Добавление 43: Правила № 44

Пересмотр 2 – Исправление 2

ЕДИНООБРАЗНЫЕ ПРЕДПИСАНИЯ, КАСАЮЩИЕСЯ ОФИЦИАЛЬНОГО
УТВЕРЖДЕНИЯ УДЕРЖИВАЮЩИХ УСТРОЙСТВ ДЛЯ ДЕТЕЙ,
НАХОДЯЩИХСЯ В МЕХАНИЧЕСКИХ ТРАНСПОРТНЫХ СРЕДСТВАХ
("ДЕТСКАЯ УДЕРЖИВАЮЩАЯ СИСТЕМА")

Рисунок 1

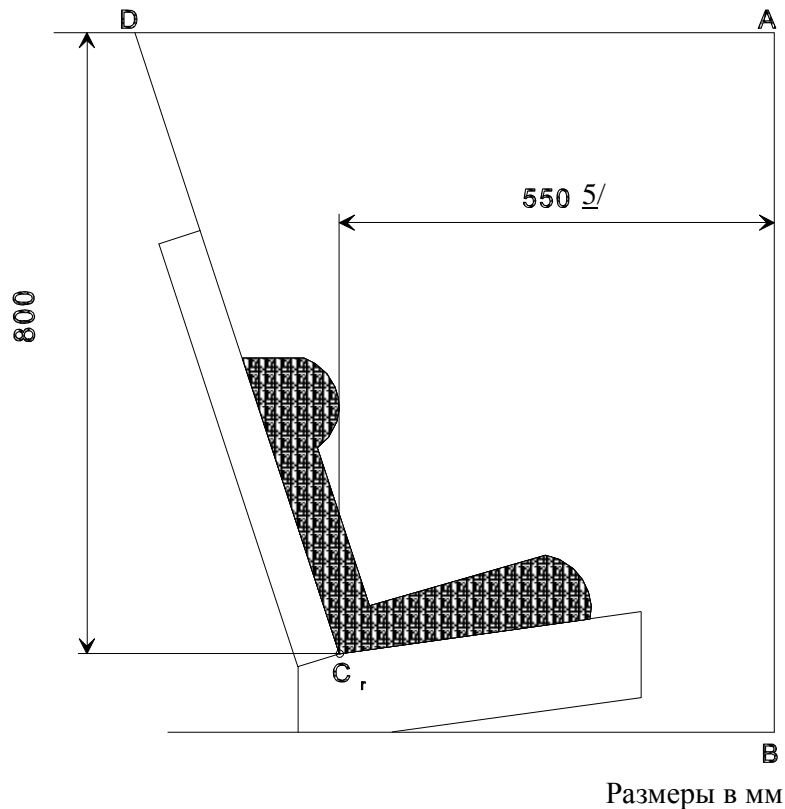
Пункт 7.1.4.4.1.1, рисунок 1, включить ссылку на сноску 5/ к габариту 550 и включить следующий текст соответствующей сноски 5/:

5/ Для целей испытания, указанного в пункте 7.1.4.1.10.1.1, данный габарит должен составлять 500 мм".
